**Avis de la mission régionale d'autorité environnementale
sur mise en compatibilité par déclaration de projet pour
l'implantation d'une centrale solaire photovoltaïque terrestre du
plan local d'urbanisme d'Auterive
(Haute-Garonne)**

N°Saisine : 2022-010693

N°MRAe : 2022AO82

Avis émis le 13 septembre 2022

Extrait du document graphique après mise en compatibilité

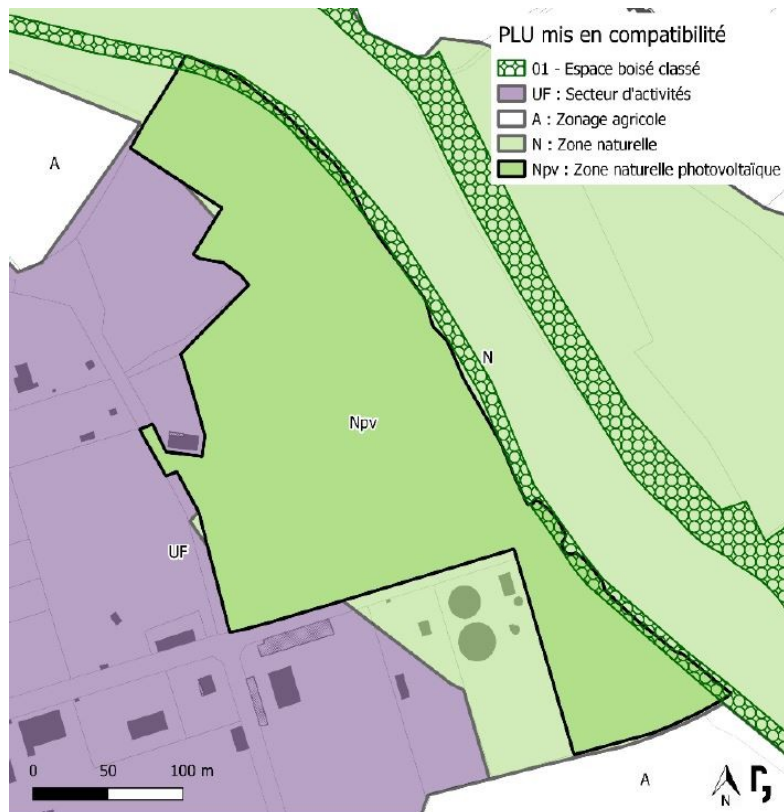
Par ailleurs, selon l'étude d'impact du projet d'aménagement du parc photovoltaïque, le projet consiste en la création d'une centrale photovoltaïque au sol de 3,68 ha clôturés. Or, la zone Npv présente une superficie de 5,6 ha.

S'agissant de la préservation de la biodiversité, le classement en zone Npv ne se justifie donc pas pour les zones ayant fait l'objet de mesure d'évitement : ripisylve de l'Ariège, habitats de reproduction de la Cisticole des joncs et zone de nidification probable du Milan noir, arbres à gîtes potentiels pour les chiroptères.

Ce classement ne se justifie pas plus au regard du projet de renaturation³ du site de l'ancienne station de traitement des eaux usées situé à proximité immédiate. La partie sud de la zone Npv se retrouverait ainsi entre l'Ariège et un projet de renaturation.

La MRAe recommande de maintenir les zones d'évitement présentes dans l'étude d'impact du projet photovoltaïque, qui présentent de fait des enjeux écologiques avérés en zone N.
